**Niederschrift: 3. Denkmalpflege-Beratung zur Adler/Kracht Bildkunst vor Ort**
**Projekt:** Sanierung Nord-West-Flügel Rathaus Plauen (chronologische Fortschreibung)

**Projekt-Nr.** 16136300

**Datum:** 03.04.2019 **Zeit:** 10:30 - 11:00 Uhr

Vorortsituation am 12.12.2018

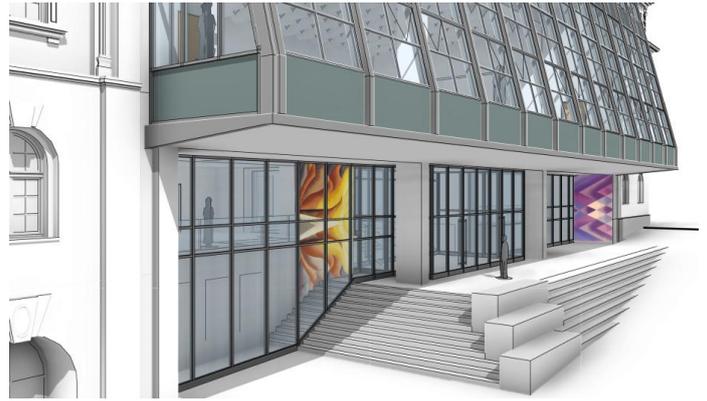
Die zutage getretene Bildkunst-Fläche wurde begutachtet. In diesem Zusammenhang wurden restauratorische Maßnahmen erörtert, u.a. wie der graue Schleier auf den Farbflächen entfernt werden kann und wie die ca. aller 60cm einhergehenden Sandsteinanker rückgebaut und wie diese Fehlstellen dann wieder geschlossen und saniert werden können.

Angesichts der Befundung wurde vom LfDS Herrn Noky der Erhalt der Adler-Kracht-Bildkunst gefordert, was mit einer denkmalschutzfachlichen Auflage einhergehen wird.

Die bereits geplante Metall-Glaswand im Abstand von ca. 1,20m vor der Kunstwand, ursprünglich für den Ein- und Ausblick geplant, soll nunmehr zum Schutz der Bildkunstbereiche ebenso umgesetzt und darüber hinaus an den Enden noch um die Ecke gezogen werden.

Die angebotene Lösung, teilweise Bildkunstelemente zB. in der Mitte und an den seitlichen Enden als eine Art Dreiklang zu restaurieren und damit Einblicke in das Rathaus zu eröffnen, wurde vom LfDS abgelehnt.

Weitere Verfahrensweise: für einen besseren Überblick der Schadenssituation soll nunmehr in einem nächsten Schritt auf der gesamten linken Seite der Hinterfüllmörtel restauratorisch entfernt werden.

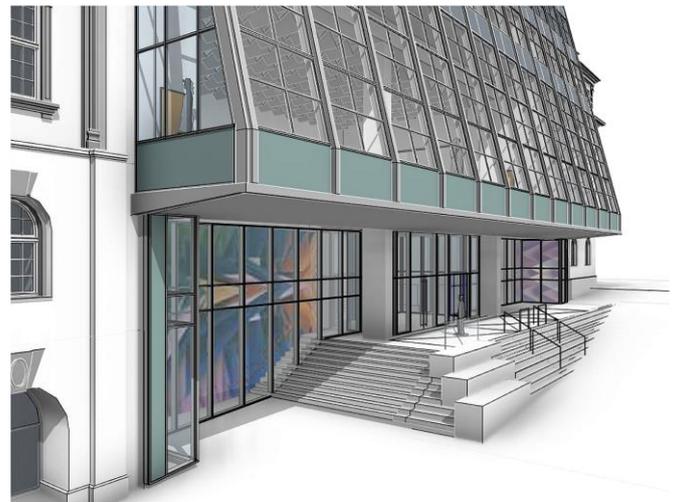
Die restauratorische Musterfläche wurde in Augenschein genommen.

Die Begutachtung der restauratorischen Musterfläche lässt lt. LfD eine Restaurierung der Bildkunst zu, was als eine Auflage der Denkmalpflege formuliert wird. Größere Fehlstellen, insbesondere in den Eckbereichen zum Altbau müssen nicht aufwändig restauratorisch nachgearbeitet, sondern können mittel Retusche angeglichen werden.

Die davorstehende Glaswand wird als Schutzbau verstanden und sollte zur Wahrnehmung der Kunst auch entspiegelt sein. Zudem sind die seitlichen Flächenbereiche (zum Altbau) durch herumziehen der Glaswand ebenfalls zu schützen.

Der Architekt informiert, dass im Zusammenhang der Brandschutzsimulation in der Glasfassade Zuluftöffnungen für die Entrauchung der EG-Seitenbereiche vorgehalten werden mussten. Das LfD gestattet keine Eingriffe in den Kunstbereichen, sondern empfiehlt in der Brandschutzunterdecke am Eingang diese Zuluft über Gitterflächen mit verdeckten und geschoteten Kanälen in die EG-Bereiche zu führen. Der Architekt wird dies bei einem Auftrag zur Umplanung prüfen.
